Keuringsverslag van een elektrische laagspanning- en zeer lage spanningsinstallatie

NIET CONFORM

Straatnaam Paviljoenstraat
Huisnummer 4
Busnummer
Postcode 2800
Gemeente MECHELEN
Land België

Controlebezoek van een oude huishoudelijke elektrische installatie van een wooneenheid bij verkoop op vraag van de verkoper volgens (KB 08/09/2019) - AREI Boek 1- 8.4.2. en 8.2.1. en 4.2.4.3.

Afbeelding schakel- en verdeelbord:

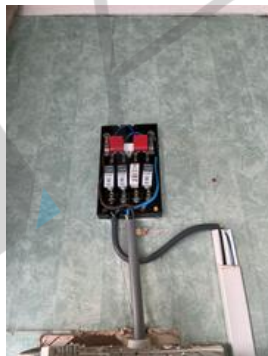
- I5.06 De deur en/of afschermplaat van het schakelbord dient (terug)geplaatst te worden. Aanraking van onder spanning staande delen mogelijk. (Boek 1 Afdeling 5.1.4. en 5.3.5.1.A. en 4.2.2.3.)

- I5.08 Beschadigd en gebroken materiaal dient vervangen of hersteld te worden. De beschermingsgraad van het verdeelbord tegen rechstreekse aanraking is onvoldoende. (niet tenminste IPXX-B) (Boek 1 Onderafdeling 4.2.2.3.)

- I5.10 De genaakbare, naakte onder spanning staande delen zijn onvoldoende afgeschermd. (Boek 1 Afdeling 5.1.4. en 4.2.2.3.)
- I5.15 Een alpolige scheidingsschakelaar is te voorzien om bord volledig spanningsloos te kunnen zetten. (Boek 1 Onderafdeling 5.3.5.1.B. en nota)
